PROGETTO FATTIBILITA' TECNICA ECONOMICA

RADDOPPIO LINEA FERROVIARIA ORTE-FALCONARA – TRATTA PM228-CASTELPLANIO - LOTTO 2: GENGA-SERRA SAN QUIRICO

Riscontro alla richiesta di integrazioni della Commissione Tecnica PNRR-PNIEC – nota prot. CTVA.REGISTRO UFFICIALE.U.0003370 del 25/05/2022, alla richiesta di integrazioni del MIC_SS-PNRR – nota prot. 765-P del 02/05/2022 ed alla nota della Regione Marche prot. 64991 del 24.05.2022

FIGURA 2 – TIPOLOGICO BARRIERA STANDARD– SEZIONE CON RAMPICANTE

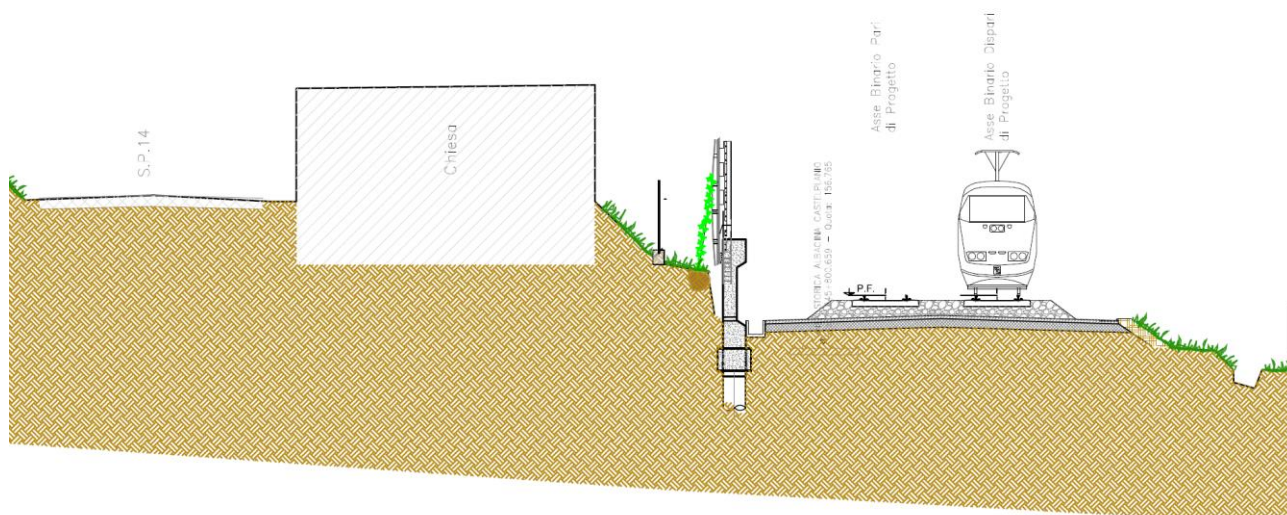
5.2 *Con riferimento alle barriere antirumore, lo studio acustico riporta lo schema tipologico RFI che si intende adottare e la localizzazione di tali barriere.*

Al fine di realizzare una opportuna mascheratura “verde”, si prevede di applicare, sul lato esterno delle barriere e lungo tutta la loro estensione, una griglia metallica atta a favorire l’adesione di rampicanti che saranno messi a dimora in testa al rilevato.

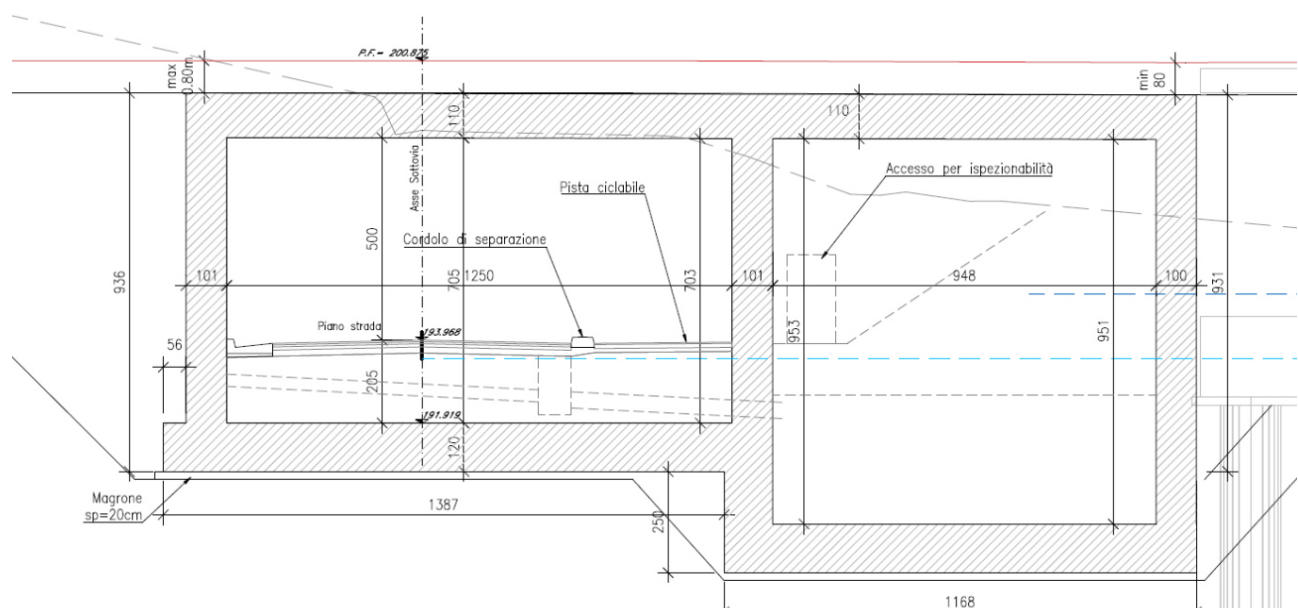
22.5 Il tratto di strada comunale indicato come "via San Vittore" è intersecato del tracciato ferroviario, e da questi superato in sovrappasso in un punto compreso tra il ponte Vittorio Emanuele e la rotatoria di accesso allo svincolo SS76. Negli elaborati di progetto si provvede un'altezza minima del sovrappasso non adatta ai mezzi pesanti, nell'ipotesi (non corretta) che quel tratto di strada non debba accogliere questo tipo di traffico. Si chiede quindi di meglio valutare le necessità di transito del Comune (si tratta infatti in progetto della strada principale di uscita dalla gola di Frasassi) portando il franco libero tra la strada e le strutture del ponte ad una quota percorribile anche ai mezzi pesanti stradali. Questo obiettivo può essere raggiunto modificando la livelletta della strada comunale con un lieve abbassamento, portandola quindi allo stesso livello della limitrofa pista ciclabile.

A fianco della strada comunale è situata una pista ciclabile. Si chiede di valutare l'abbassamento della strada comunale alla stessa quota alla pista ciclabile (per rendere possibile il transito dei mezzi pesanti sulla strada) nonché di prevedere che il sovrappasso ferroviario permetta il transito anche lungo la pista ciclabile e non la interrompa (come sembrerebbe di vedere sul disegno).
